CITTA' DI TORINO

VARIAZIONE AL P.R.G.

**PROGETTO DI RECUPERO DEL TRACCIATO VIABILE DI ACCESSO ALL'AREA SITA
NEL COMUNE DI SETTIMO TORINESE ADIACENTE ALL'AUTOSTRADA TORINO
-MILANO (ZUT AMBITO 2.6 LAGHETTI FALCHERA E PARCO URBANO E FLUVIALE P25)
Circonscrizione Amministrativa n. 6 (Barriera di Milano-Regio Parco-Barca-Bertolla-Falchera-Rebaudengo-Villaretto)**

RELAZIONE ILLUSTRATIVA

tav. 1 Foglio 2B e 3 (parte) del P.R.G.

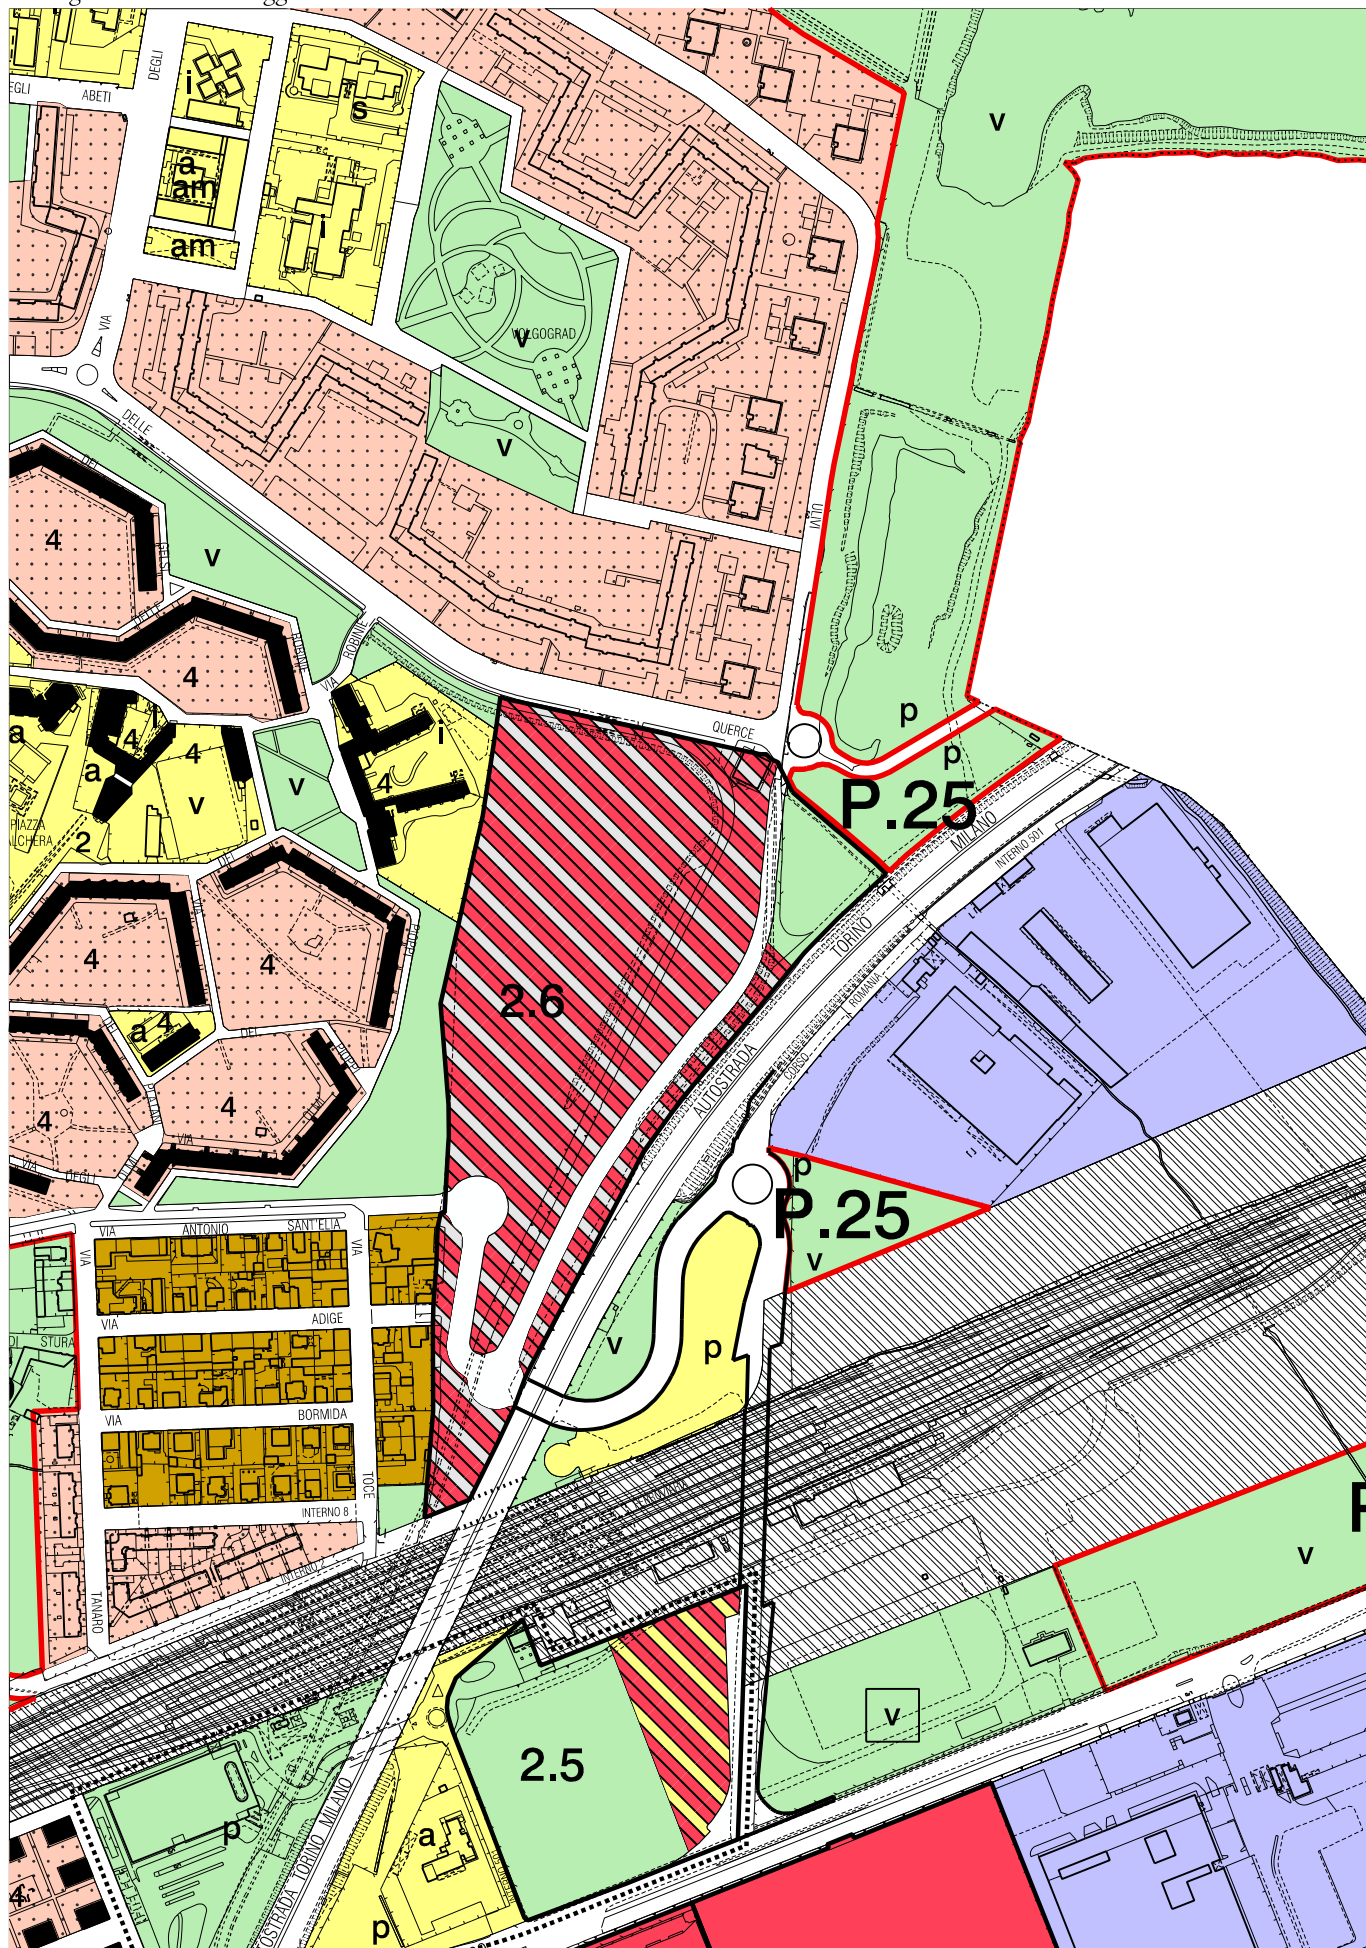
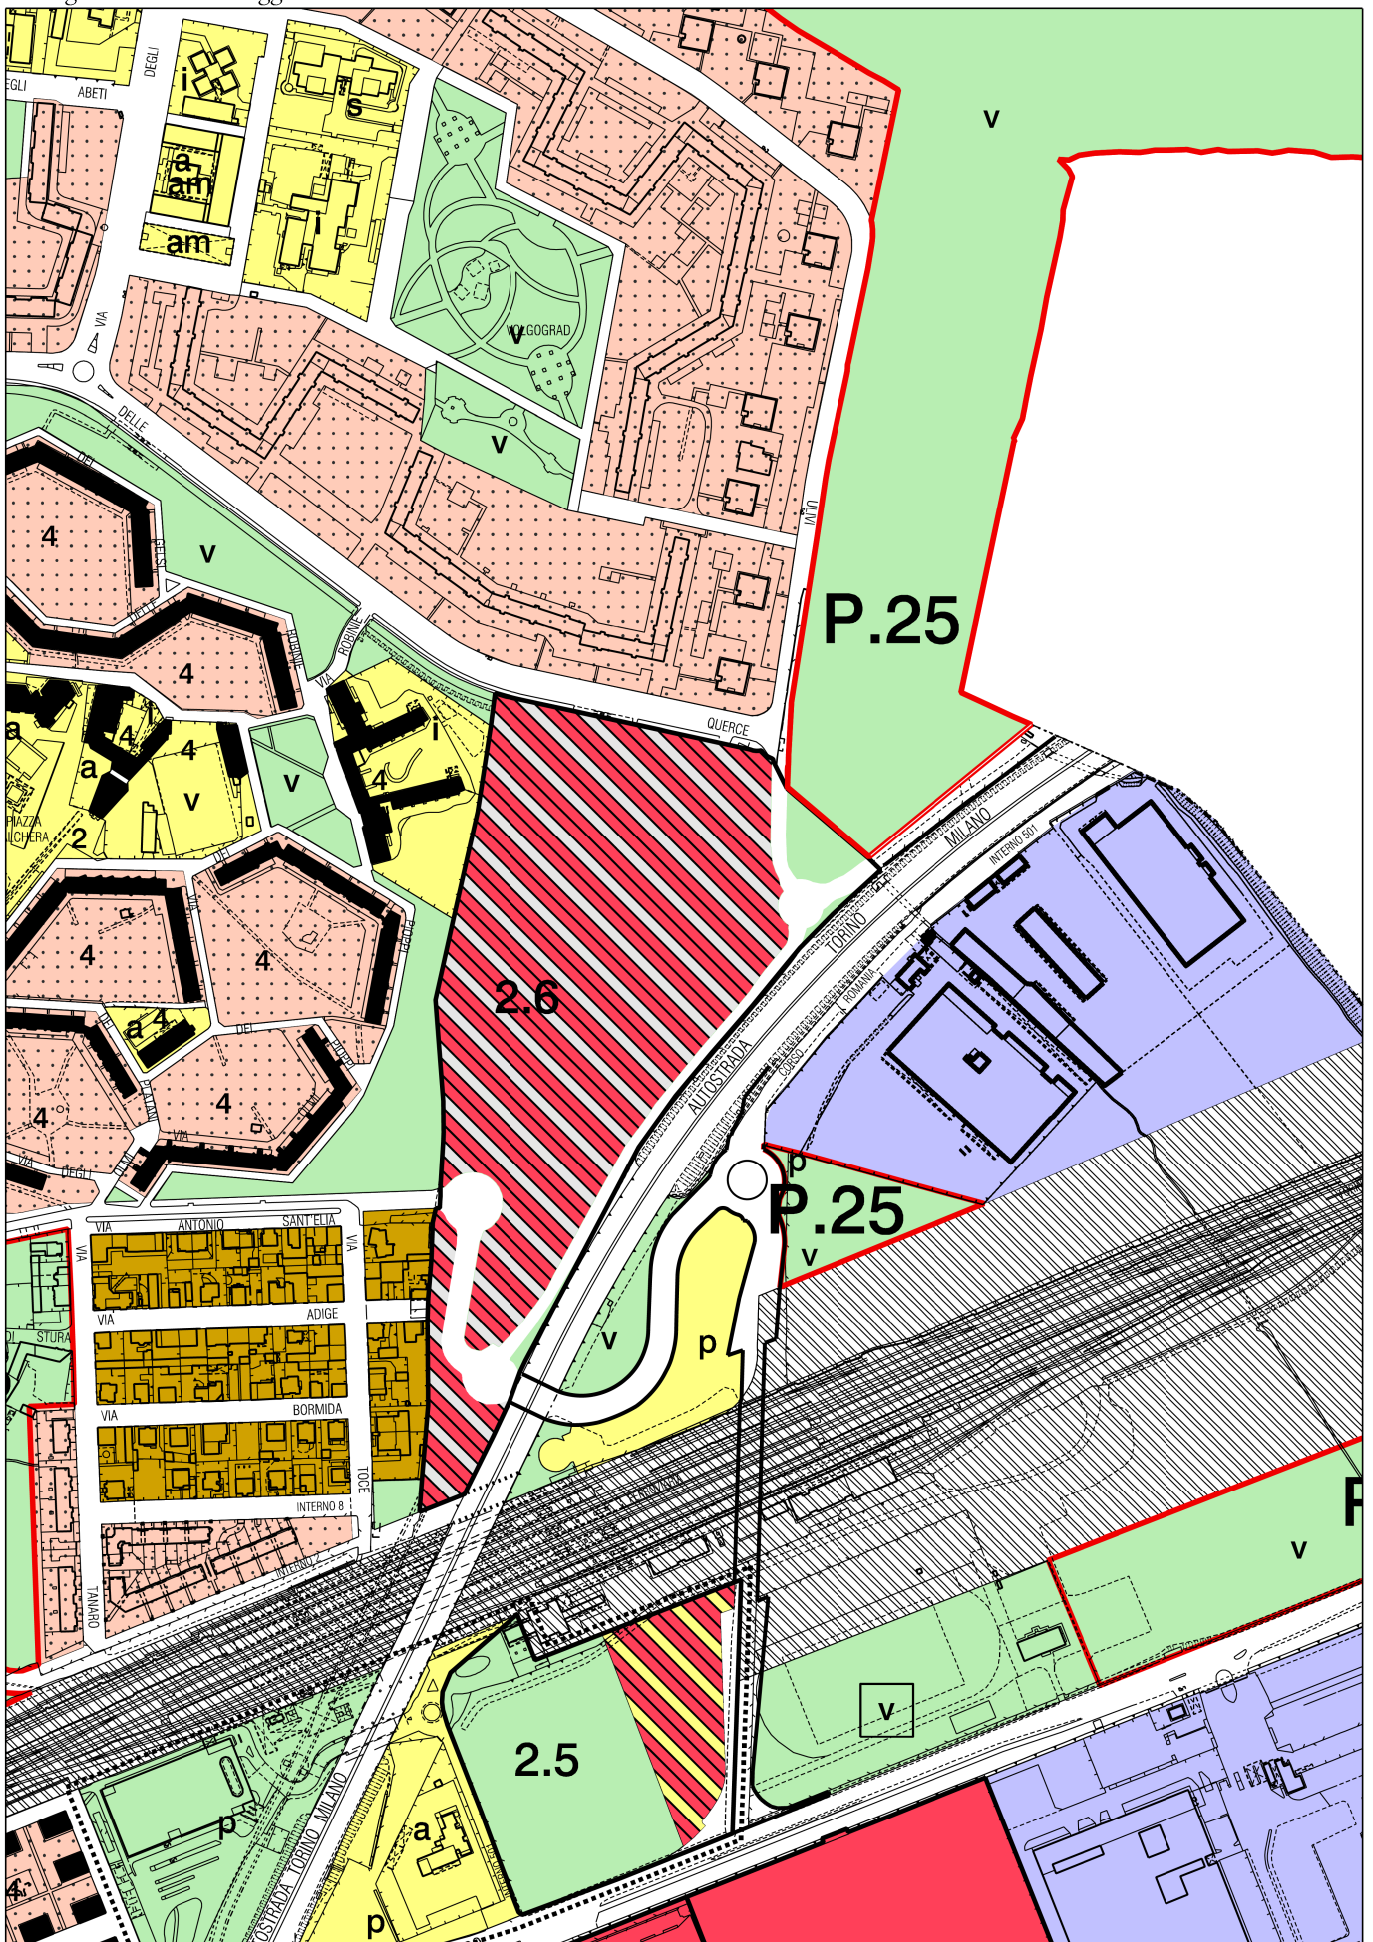
Per quanto sopra detto la Variazione prevede la modifica della Tavola 1 del P.R.G. – Azzonamento, alla scala 1:5.000, foglio 2B (parte) e 3 (parte) consistente in :

- Modifica del perimetro dell'"Area a Parco – Parchi urbani e fluviali - P25"
- eliminazione della previsione di viabilità (mq 1.978) in prosecuzione di via delle Querce verso il confine con la Città di Settimo Torinese;
- previsione della nuova viabilità di connessione con l'area privata nel Comune di Settimo Torinese sull'esistente tracciato viabile (mq.1.639) e della rotatoria di raccordo (mq. 2.035)
- conseguente eliminazione della destinazione a Parcheggio ai lati della viabilità attualmente prevista dal PRG;
- modifica nella ZUT 2.6 "Ighetti Falchera" di una parte della viabilità e conseguente modifica dell'area di concentrazione edificatoria e dell'area destinata a servizi pubblici "v".

Il presente provvedimento comporta la modifica di aree per Servizi pubblici – con un aumento di “Area a Parco – Parchi urbani e fluviali - P25” per mq. 460 e una riduzione di aree destinate a viabilità di mq.670.
